改善箇所説明図

<①ベアリングナット緩み>

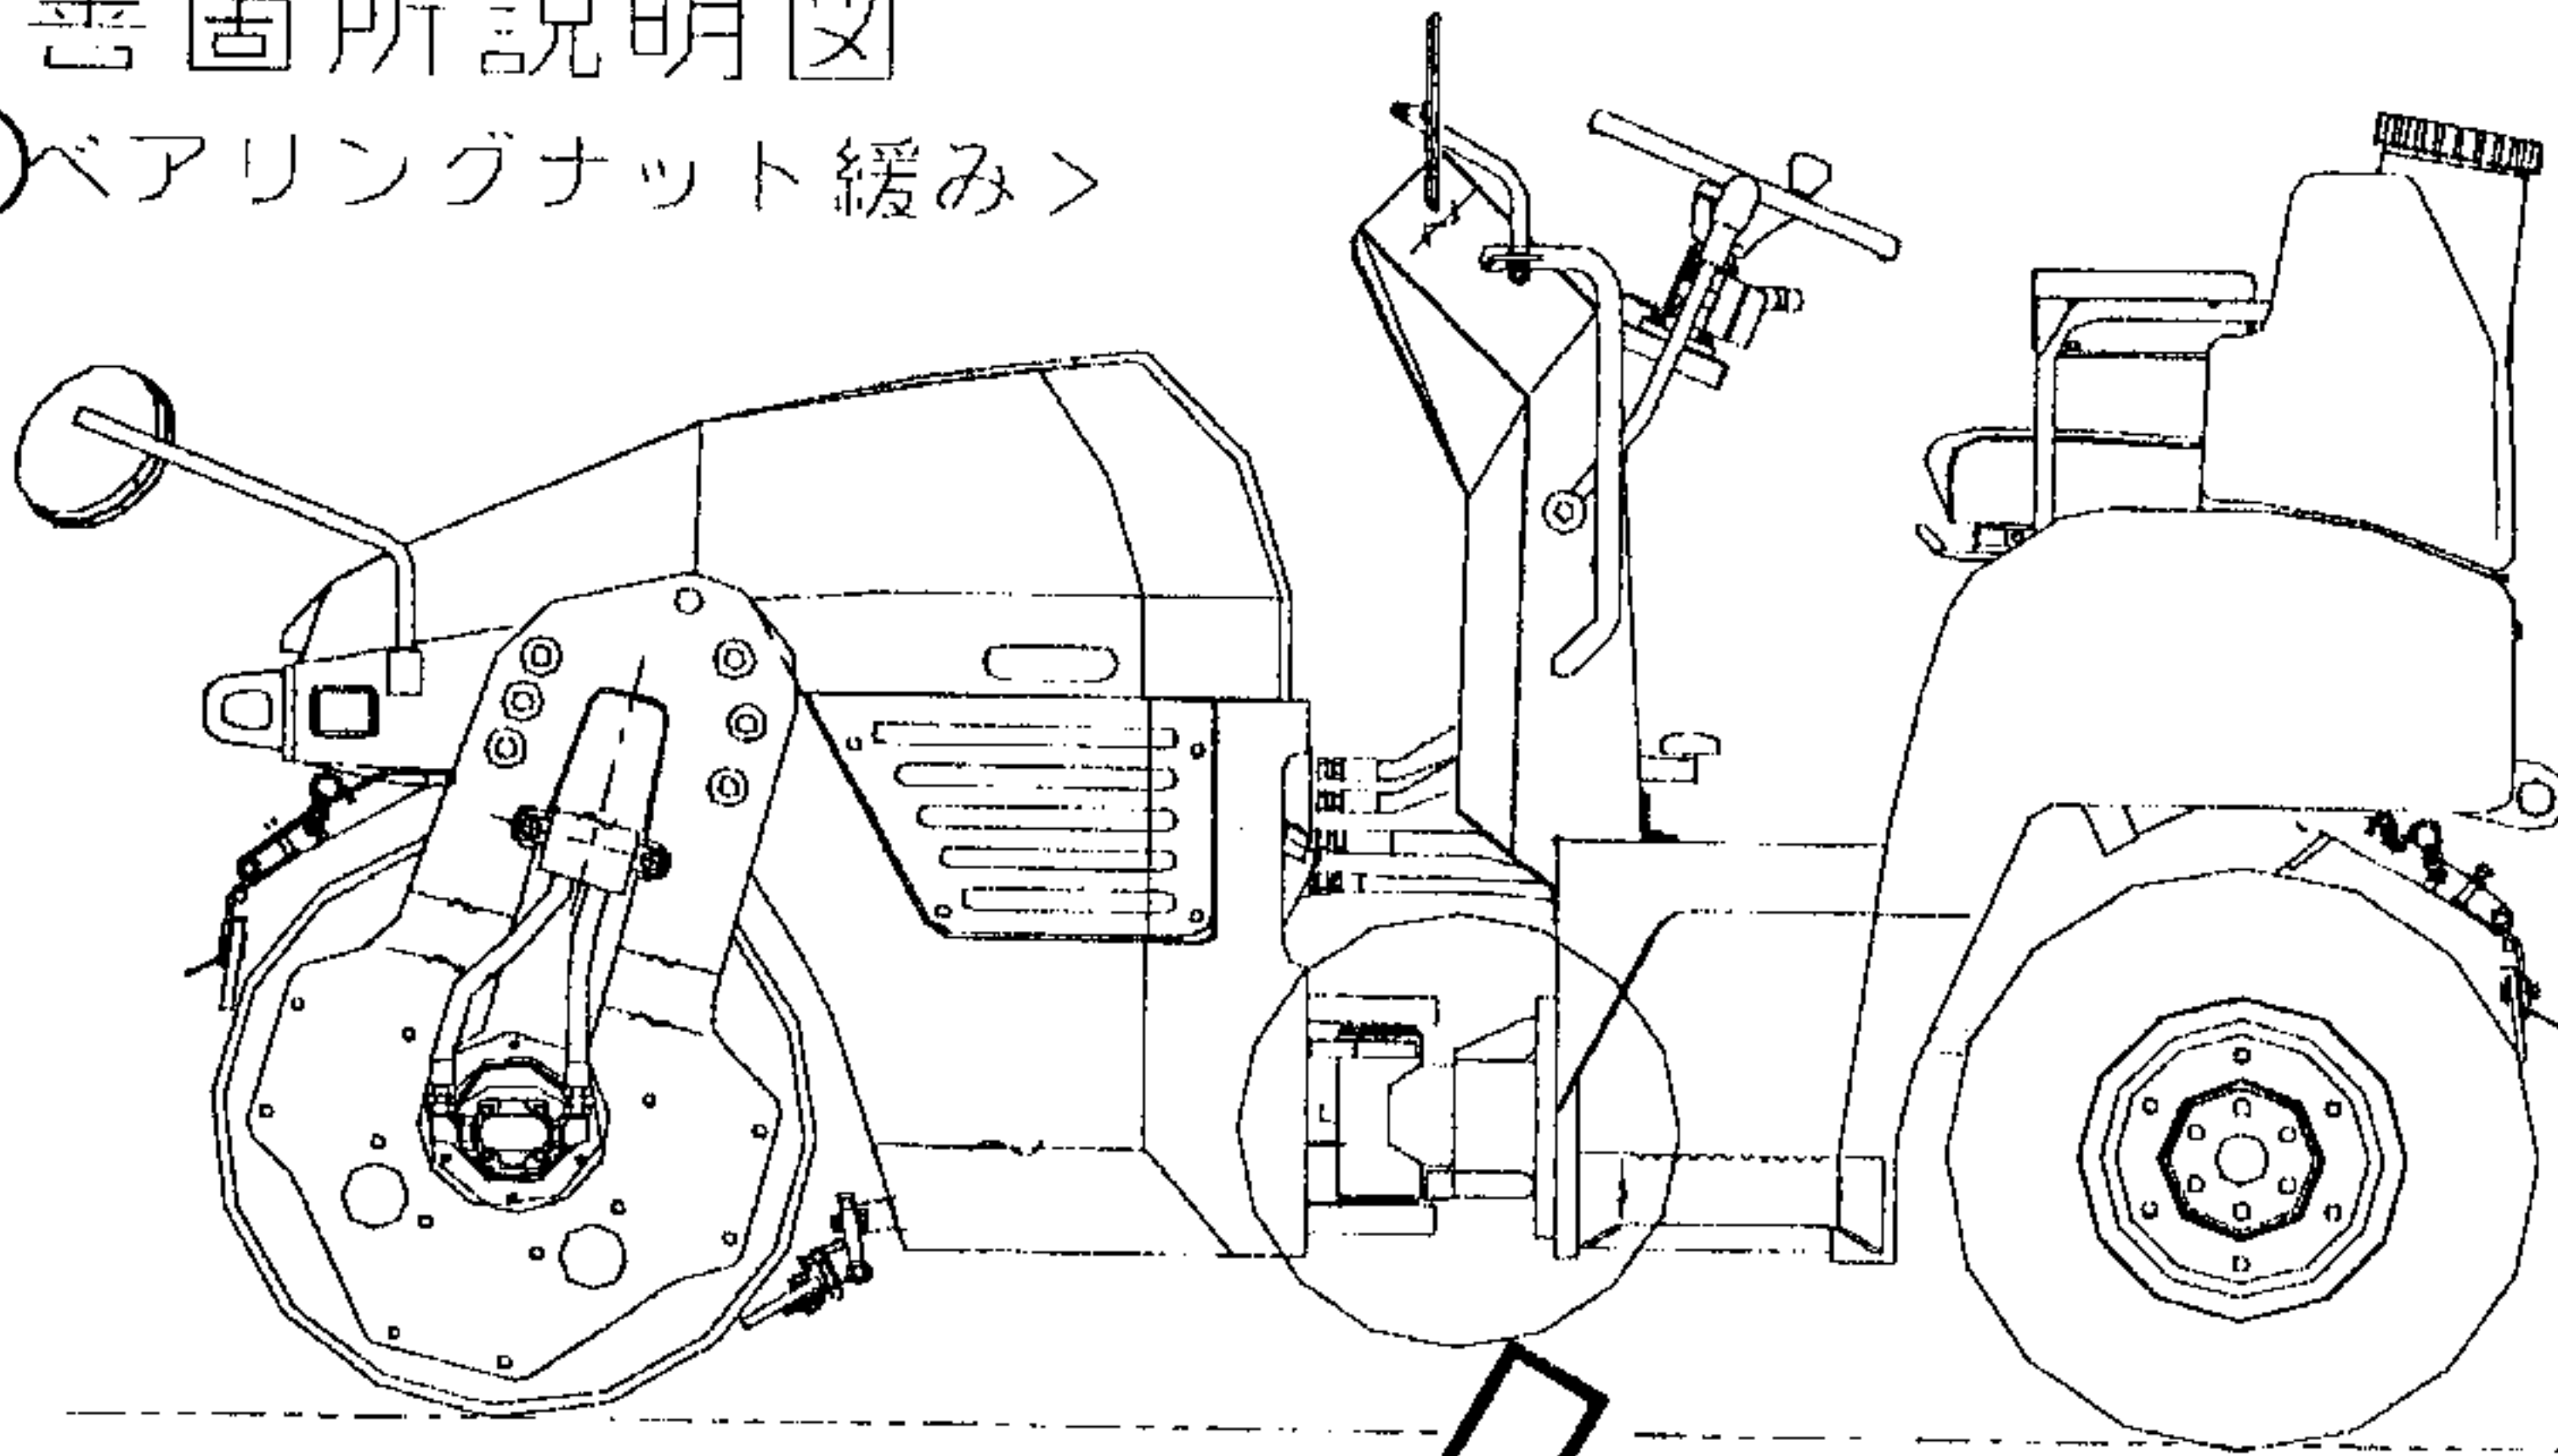
揺動用のセンターピンのベアリングナットの緩み止め構造及び締め付けトルクの設定が不適切なため、走行中に揺動した場合、ベアリングナットの緩み止め用ベアリングワッシャがスペーサとともに動き、当該ワッシャの爪部が破損し、ベアリングナットが緩むものがある。そのため、そのまま使用を続けると、ベアリングナットが脱落し、最悪の場合前後フレームが離脱するおそれがある。

全車両、ベアリングナット、ワッシャ、スペーサを対策品に交換するとともに、ベアリングナットを適切なトルクで締め付け、ベアリングナットに止めねじを追加する。
